# Bulletin Service

Titre :  
Sac de déploiement (POD) secours tandem  
740-1 et 740-2  
*Reserve Parachute Opening Device for dual  
parachutes 740-1 and 740-2*

Réparation/Repair

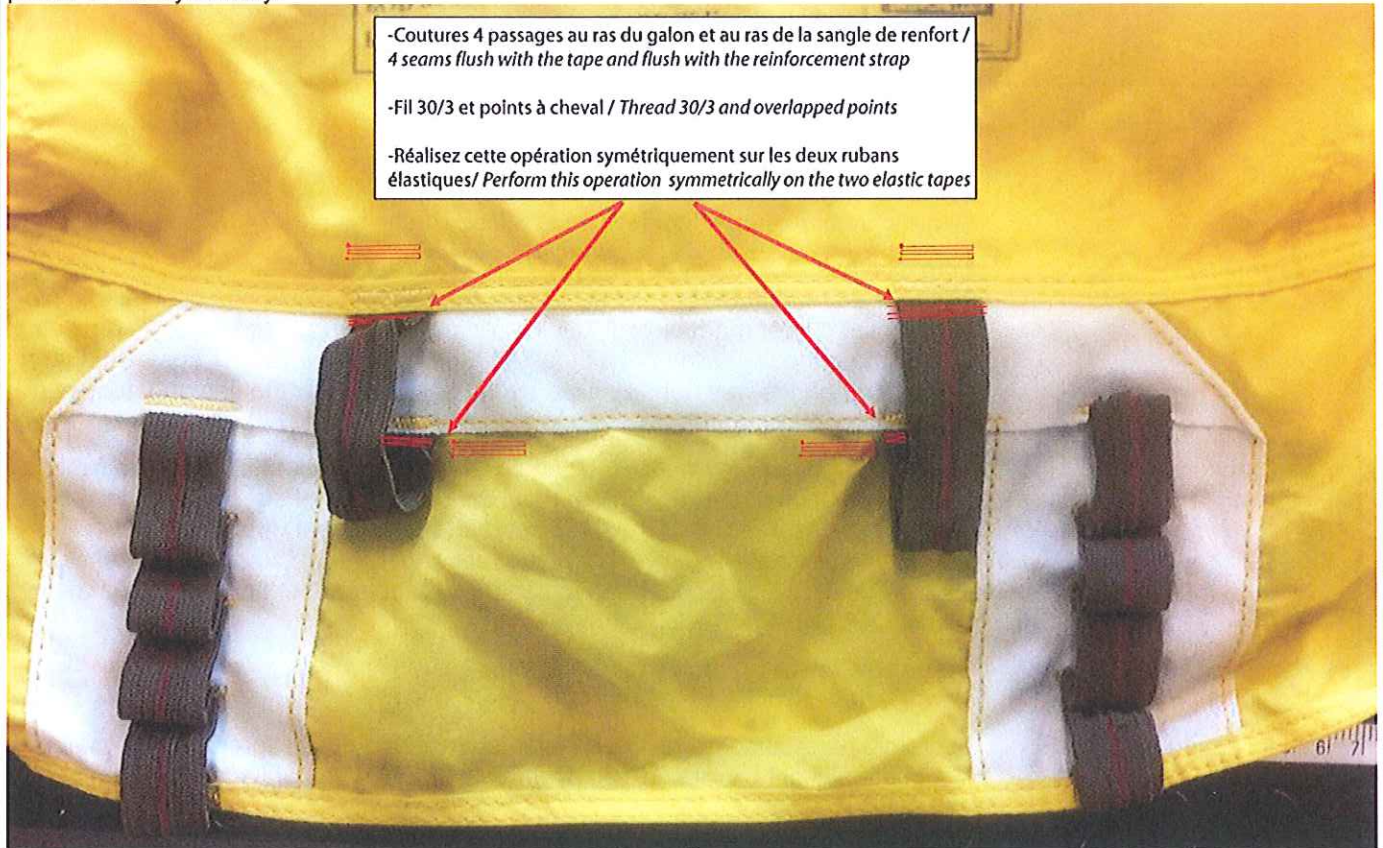
- b) Raison : Lors d'un pliage du parachute secours 740-1 il a été observé que l'un des rubans élastiques de fermeture du volet du sac de déploiement n'était pas totalement pris dans le point d'arrêt (bartack) qui doit le solidariser sous le volet et sur le corps du sac.  
*Reason* : During the periodic packing of a dual 740-1 parachute the packer observed that one of the rubber bands was not fully fixed by the bartack below the flap and above the body of the deployment bag.

- c) Description : La définition présente un assemblage du ruban élastique par la pique de fixation du volet plus un point d'arrêt de renfort. Le plieur doit vérifier si effectivement le ruban élastique est pris à minima jusqu'au point d'arrêt (bartack).  
*Description* : The design presents an assembly of the rubber band with the seam of the flap plus a reinforcing bartack. The rigger has to control that the rubber band is fixed as a minimum, up to the bartack.

Si l'élastique n'est pas pris dans le point d'arrêt (bartack), alors renforcer la fixation par 4 passages au fil 30/3, des deux cotés afin de conserver une symétrie.  
 If the rubber band is not fully fixed with the bartack, then reinforce by 4 seams using 30/3 thread on both sides to preserve the symmetry.
